# 築川ダム計画の問題と築川の治水対策について

著者 国土問題研究会

発行 築川のダムと自然を考える市民ネットワーク

図-1.4 将来の上水道供給計画

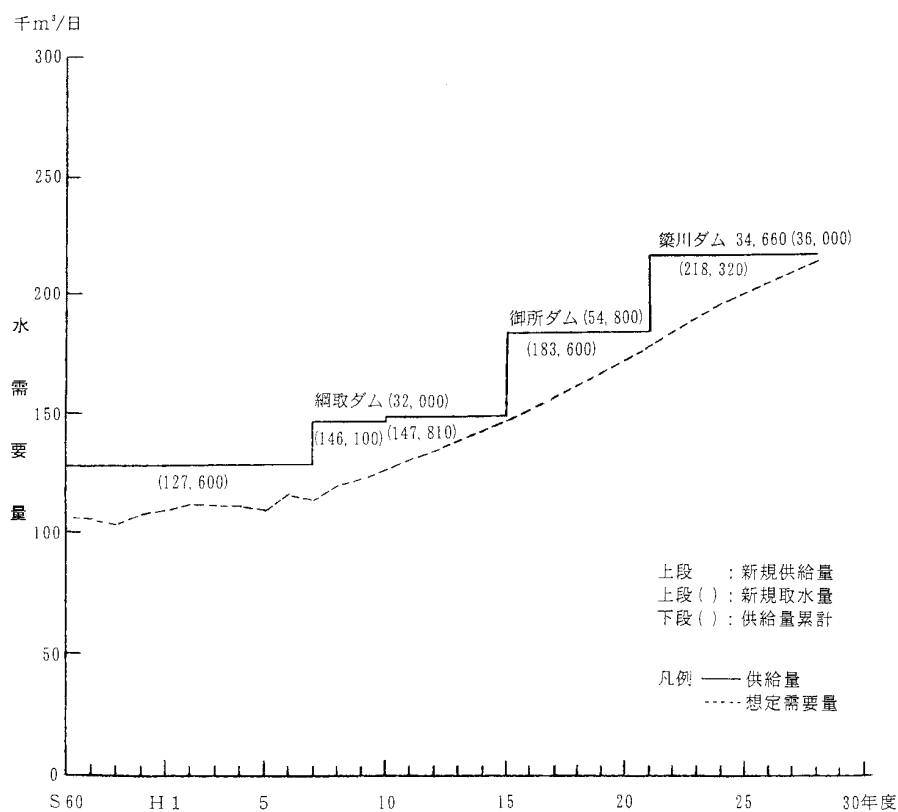
各種の人口動態予測では 2010 年頃がピークとなり、以降は人口減少の時代を迎えるとされており、上記のような人口予測が成り立たないのは今日ほぼ常識的なものとなっており、明らかに過大な計画と言える。また給水量原単位についても、下水道の普及等による増加は見込まれるものの、現在の都市部の実績から見ても明らかに過大と考えられる。

図-2.1 流量配分図（「全体計画」IV-4頁）

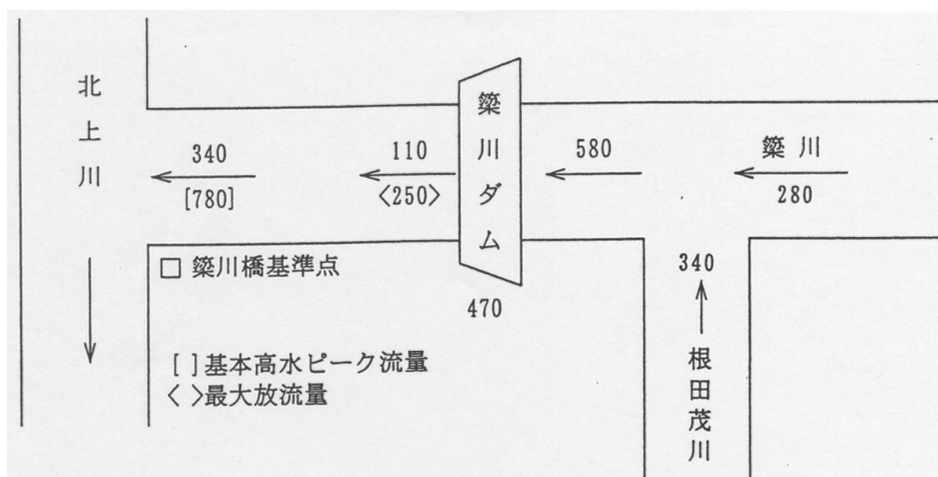
以下においては、超過洪水時の放流に関する問題について、築川ダム計画を例にとって述べることとする。超過洪水時の問題を図-2.1に示す築川の流量配分図を用いて説明すると、次のようである。治水計画においては、ダム地点の計画高水流量  $580\text{m}^3/\text{s}$  のうち  $470\text{m}^3/\text{s}$  を調節し、 $110\text{m}^3/\text{s}$  (最大  $250\text{m}^3/\text{s}$ ) を放流することになっている。この場合に、築川橋基準点での洪水を  $440\text{m}^3/\text{s}$  減少させて、築川橋の計画高水流量を  $340\text{m}^3/\text{s}$  とすることになっている。築川ダムの場合には、計画規模を超える洪水が発生すると、計画最大放流量 ( $250\text{m}^3/\text{s}$ ) よりもかなり大きい流量 (例えば、 $300\sim 400\text{m}^3/\text{s}$ ) が放流される可能性が大きく (最悪の場合には流入量に等しい流量が放流される)、その場合には築川下流部のピーク流量は  $340\text{m}^3/\text{s}$  をはるかに超えることになるだろう。ところが、岩手県の計画では築川ダムの建設を前提に河川改修がなされているから、このような場合には、2002年7月の洪水時に堤防が洗掘されて破堤寸前の状態になった築川橋の上流左岸側の区間や3km地点より上流の流下能力が小さい区間では、危険な状態が発生することは明らかである。これとは逆に、ダムによらない治水対策として、上記の危険な区間に対して総合的な治水対策を実施すると、計画規模を超える洪水が発生する場合にも洪水の危険性は小さなものに留まるであろう。すなわち、超過洪水に対してはダムによらない治水対策が優れていることは明らかである。

図-2.3 築川のカバー率と流量の関係

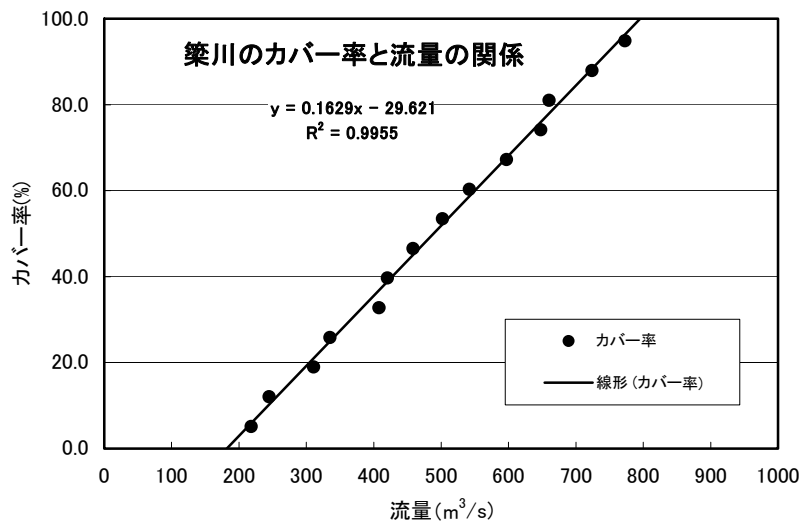
表-2.1の流出解析結果をもとにして築川のカバー率と流量の関係を示すと図-2.3のようになる。築川の治水計画においては、カバー率50%の流量は490 m<sup>3</sup>/s、カバー率70%の流量は約610 m<sup>3</sup>/sとなる。先述のように、岩手県の治水計画においてはカバー率94.8%に対応する基本高水流

量が採用された。カバー率という見地から見ても岩手県の治水計画における 780 m<sup>3</sup>/s という基本高水流量は過大であると言える。したがって、築川の治水計画においては基本高水流量の見直しをする必要がある。

基本高水流量として、「建設省河川砂防技術基準(案)」で妥当とされているカバー率 70%程度の流量を採用することが可能である。この場合には、県の行った流出計算結果を前提として基本高水流量は 610m<sup>3</sup>/s となる。

図-3.1 増額した事業費の内訳

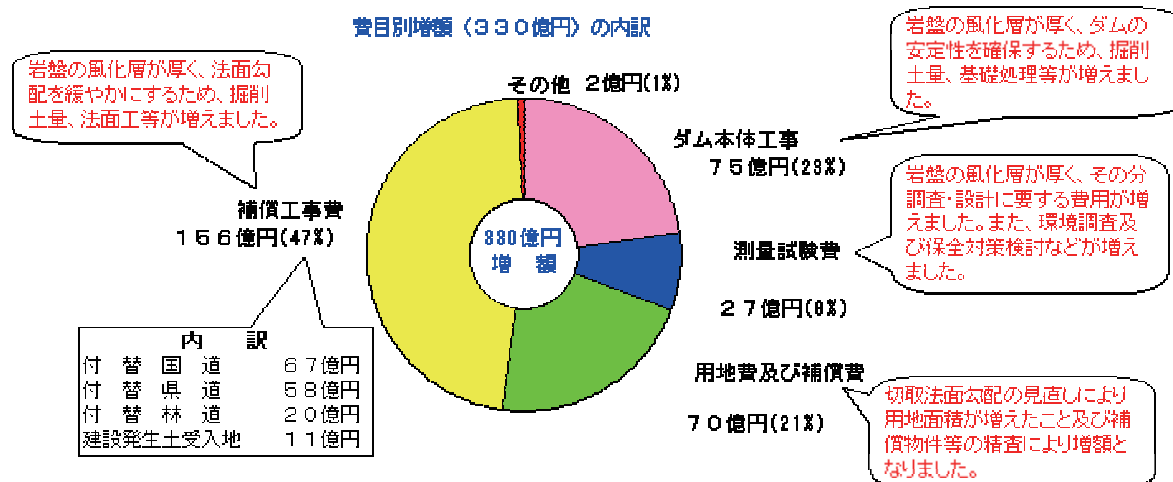
この増額が妥当なものであるかどうか等について判断する材料は持ち合わせていないが、不可解なのはその理由の部分で、ダムサイトの地質の問題を挙げていることである。通常ダム計画にとって、基礎地盤の支持力の状態やダムサイトの漏水の可能性の問題などは最も基本的なことで、入念な地質調査が行われるものである。それが実施調査着手後 20 年近くも経過し、本体にも着工しようとするような段階でこうした基本的な事項の見直しが入るのは、通常考えられないことである。額面どおりに受け止めればダムの安全にとって重大な問題があると想起されるし、そうでないのであれば、意図的に予定した事業費を圧縮していたような可能性が窺われる。

またこの増額分の内訳の中で、ダム本体に関わる金額は 75 億円もの巨額なものであるが、国道等の付け替え工事によるものが全体の 4 分の 3 にもなる巨額なものとなっている。

図-3.2 最適計画比較図

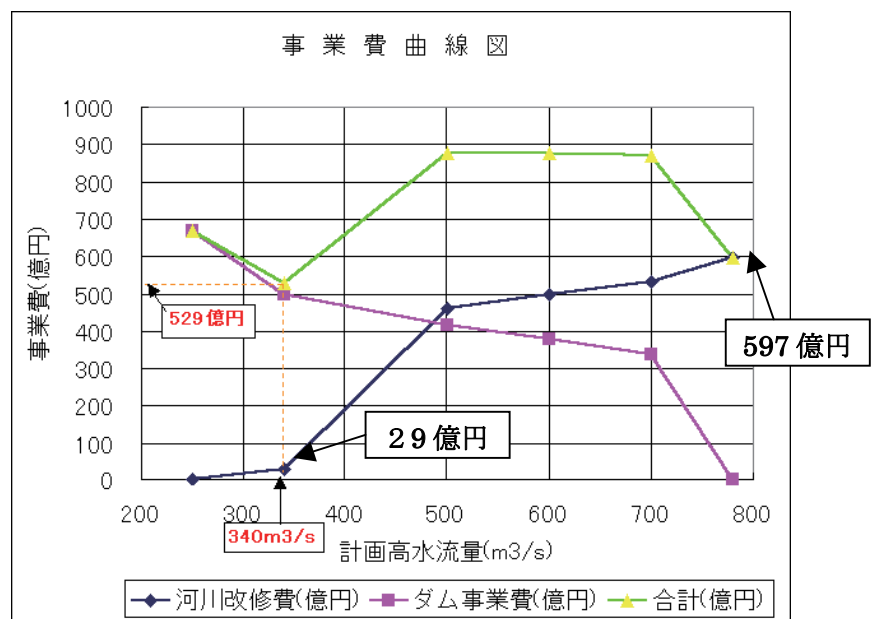
これを見る限り科学的に検討したような形を装っているが、実際には先行していた河川改修事業の実績を後追いたものと考えられる。つまり計画高水流量を  $340\text{m}^3/\text{s}$  とし、中小河川改修事業に着手したのは 1982 (昭和 57) 年度であり、一方ダム事業の実施計画調査に着手したのはその 5 年後 1987 (昭和 62) 年度で、建設事業着手は 1992 (平成 4) 年度であるから、先行していた河川改修事業と矛盾しないように数字

合わせを行ったことが想定されるわけである。県単独費による予備調査には 1978 (昭和 53) 年度に着手していることをもって上記の疑いを否定することも考えられるが、基本高水流量を算定する降雨データにはずっと後年の 1990 年 (平成 2) のものが含まれていることから、やはり既定計画を後追いた可能性が強いと言わざるを得ない。

「ダム+河川改修案」の見直し後の事業費は 529 億円であるが、図-3.2 によればこの内の河川改修費は 29 億円と試算されている。一方見直し前のそれに相当する金額、つまり計画流量 340m<sup>3</sup>/s による河川改修費は 55 億円と試算されていることが図-3.3 で分かる。ダム計画案に対する代替え案、つまり 780 m<sup>3</sup>/s による改修費の試算額は 1.4 倍にも膨れあがる一方で、ダムをセットにした改修案では、その試算額を圧縮しようとしたのか、約半分になるというわけである。

図-3.3 費用比較表 (見直し前)

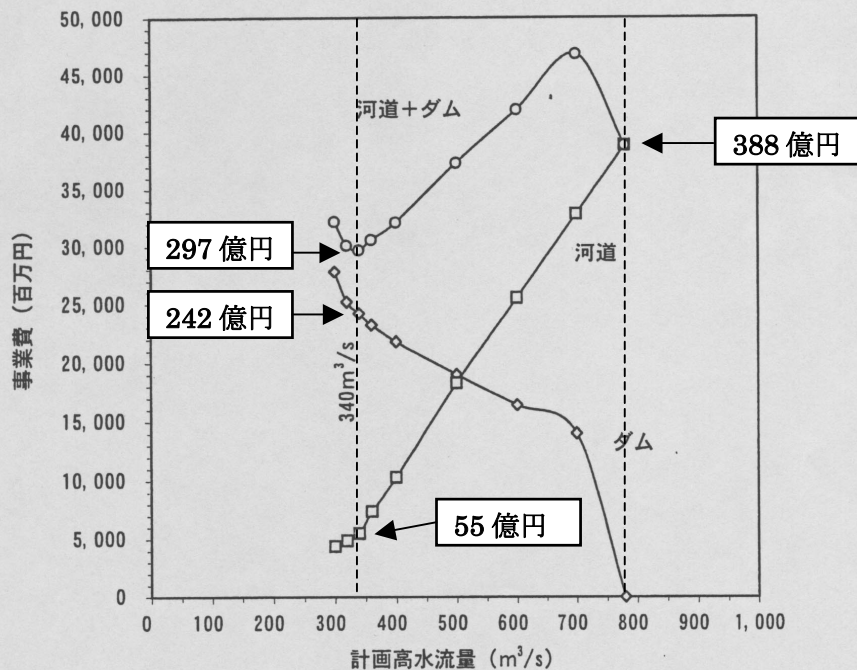
一方、見直し以前の総事業費を 340 億円とした時点においても、やはり河道改修単独案との比較検討が行われており、「全体計画」の IX-93 頁(平成 9 年 3 月)より該当部分を図-3.3 に示す。この表では、同様の比較において「河道改修単独案」は 388 億円とされ、これに対し「ダム+河道改修費用」は 297 億円となって経済的とされていることが分かる。ここで 297 億円という数値は、ダム事業費全体額 340 億円の中の利水容量等を除いた治水容量見合いに相当する金額である。

ここで当然の疑問として出てくるのは、ダム事業費が670億円に倍増したのであれば、「河道改修単独案」388億円の方が経済的ではないかというものである。しかし先に見たように、比較対象とした「河道改修単独案」についても、その費用をほぼ倍増させて「比較検討」しているわけである。ここで注意を要するのは、同じような数字の比較であっても、ダム事業費は実際に行っている工事費用そのものであることに対し、河道改修費については工事費を試算したものであることである。つまり実施ベースの費用の増額については、「地質の条件が違っていた」と県自身が断っているように、実施段階で初めて分かったような条件変更に伴うものである。一方河道改修費については、単なる机上の試算であるからそうした実施段階での条件変更はあり得ないもので、

図-3.4 改修費用試算模式図

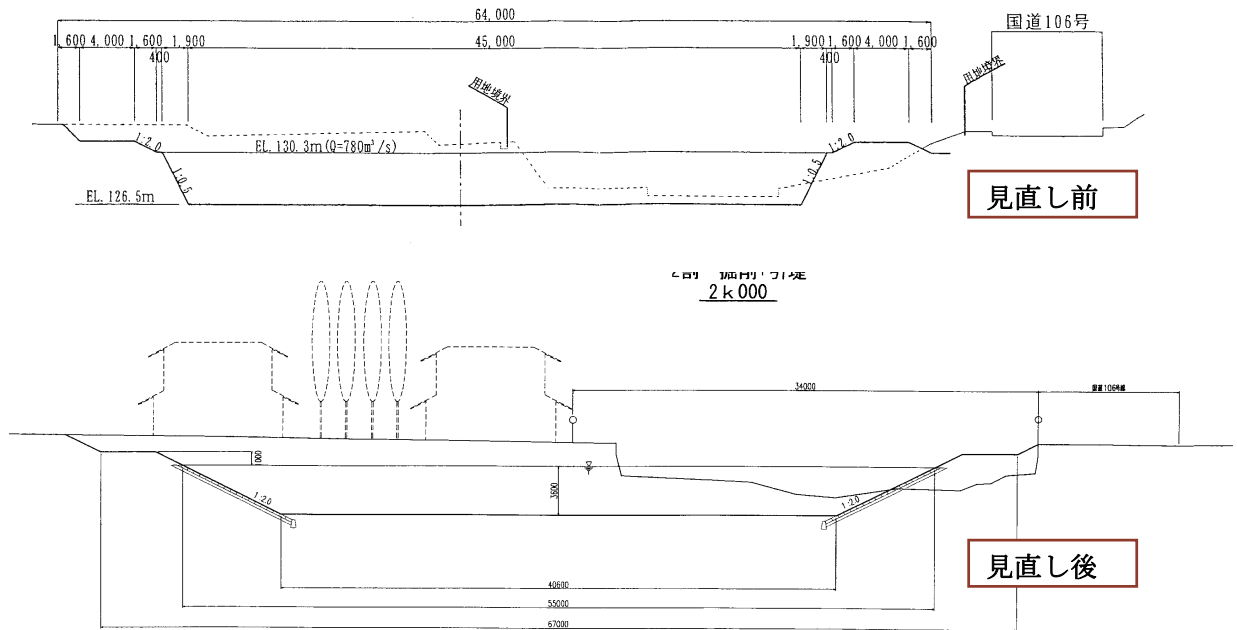
計画流量を 780m<sup>3</sup>/s として改修した場合の試算額が膨れあがったことの内訳は、上表では護岸工事費と堰等の改築費が主であることが分かる。護岸面積が約 8 倍にも増えているが、見直し前と見直し後の、それぞれ想定されている改修断面の模式図を図-3.4 に示す。見直し前には護岸勾配を 1 : 0.5 (垂直距離 1 : 水平距離 0.5) としていたのを、1 : 2.0 へと緩くしていることが分かる。公共事業評価委員会の資料では、「環境に配慮して」と記載されているが、護岸を緩くすることはコンクリートの占める面積を増やすこととなり、必ずしも河川環境にとって良いとは限らないことに注意を要する。

また現状の改修断面は 1 : 0.5 で実施されていることも考慮すべきである。ただいづれにしても、そうした「水増し」を行っても、護岸面積は 2 倍程度になるだけであって、8 倍にもなる根拠は不明である。

図-4.1 河川改修前の築川の流下能力

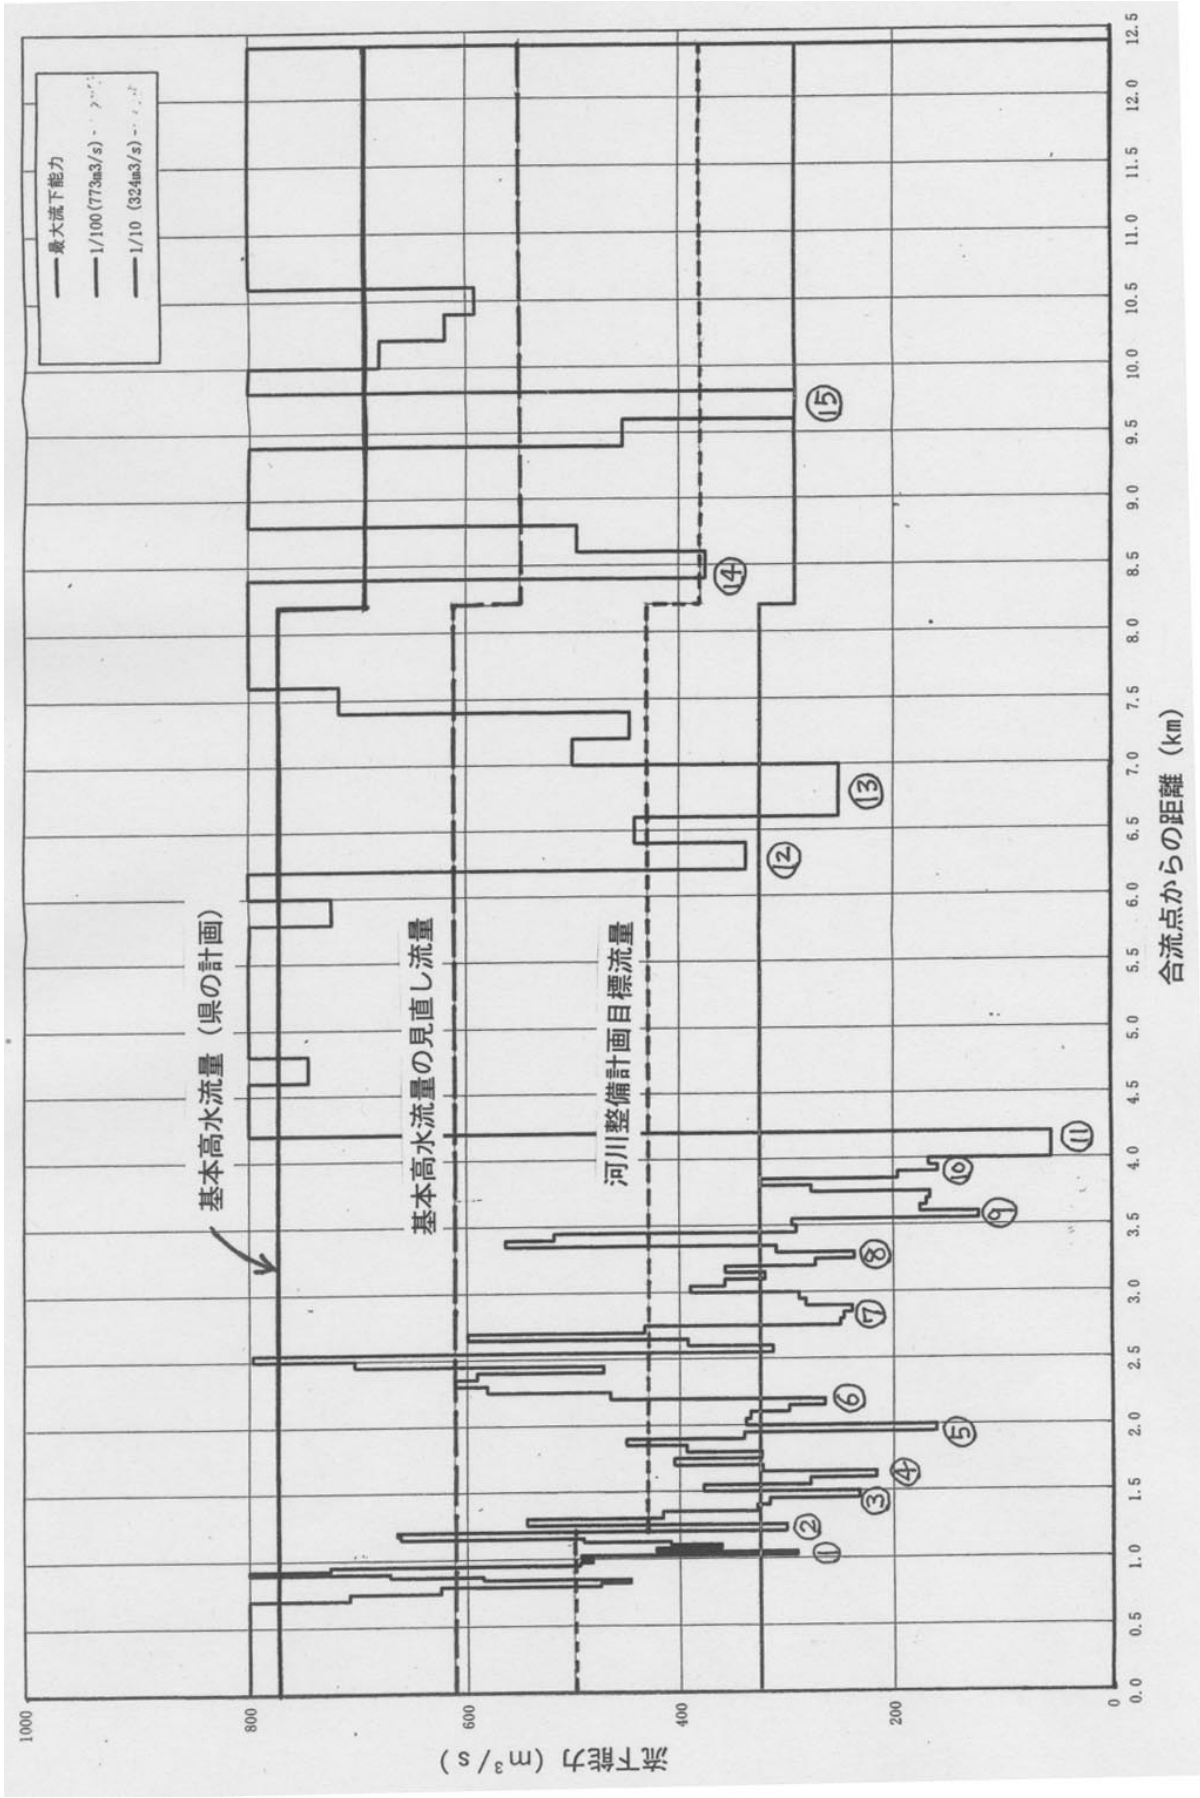
図-4.1 の流下能力図によると、葛西橋の下流は 0.75~0.9km 地点付近で流下能力が極端に小さくなっている場所があるが、現地の河道はその上下流とほぼ同じ河道幅であることがわかった。聞き取り調査により、近年河川に沿う国道 4 号バイパスが周辺の地盤より高く建設されたことに伴って、道路と河川に挟まれた土地の地盤も道路に合わせて嵩上げされたことがわかった。このため、このような場所はスーパー堤防を築いたような形になり、例え洪水が溢れても危険性が小さい状態になっている。図-4.1 においては、この付近の地盤の嵩上げ前の状態における流下能力が示されていると考えられる。したがって、現状においては、0.75~0.9km 地点付近の流下能力も  $800 \text{ m}^3/\text{s}$  程度はあると考えられる。

2002 年 7 月の洪水時には、最下流部の築川橋の上流左岸側の堤防が洗掘されて破堤寸前の状態になった。図-4.1 によると、この場所の流下能力は  $800 \text{ m}^3/\text{s}$  以上であり、水位がそれほど高くなかったと考えられる。実際に、左岸堤防より 3m 以上低い対岸の堤防まで水位が上がっていなかったことが目撃されている。しかし、この場所は河道の湾曲部の外岸側であるため、洪水の激しい流れが衝突したものと考えられる。このことは、ダムのあるなしにかかわらず、この周辺の堤防を強化する必要があることを意味している。しかし、災害復旧においては原形に復旧されただけであり、問題を残している。2002 年 7 月の洪水時の状況と 2004 年 5 月 23 日の調査時の状況を写真-4.1 (a)、(b) に示す。

図-4.1 から、⑩の場所では現況の河道の流下能力が約  $160\text{m}^3/\text{s}$  であることがわかる。左岸側の農地の標高が低くなっているが、農地の面積はそれほど広くない。その背後の土地の標高はこれより 2m 程度高く、住宅はその高い場所に建てられている。大洪水時には上記の標高の低い農地を洪水が流下するため、水位はそれほど上がらずに住宅が浸水する確率は低いと考えられる。上記の低い農地は、2002 年 7 月洪水時に冠水して作物が全く収穫できなかった。

図-4.1 から、⑪の場所では現況の河道の流下能力（約  $60\text{m}^3/\text{s}$ ）がダム地点より下流において最も小さいことがわかる。河道は直線的であるが、左岸側の河道に接して標高が極端に低い農地が河道に沿う方向に幅 15~20m で帯状に続いており、その背後にはこれよりも 1m 程度高い農地がある。この周辺には住宅はない。上記の低い農地は、2002 年 7 月洪水時に冠水して作物が全く収穫できなかった。

この区間の流下能力 (堤防高で評価) に関しては、**図-4.1** において、0.75~0.9km 付近の流下能力の小さい場所でも  $800 \text{ m}^3/\text{s}$  程度はあることが現地調査によってわかった。したがって、堤防の余裕高 1m を見込んだ場合にも 0~0.9km 区間全体で計画規模を 100 (年) としてカバー率を 70% として見直した流量  $610 \text{ m}^3/\text{s}$  程度を流下させることができると考えられる。
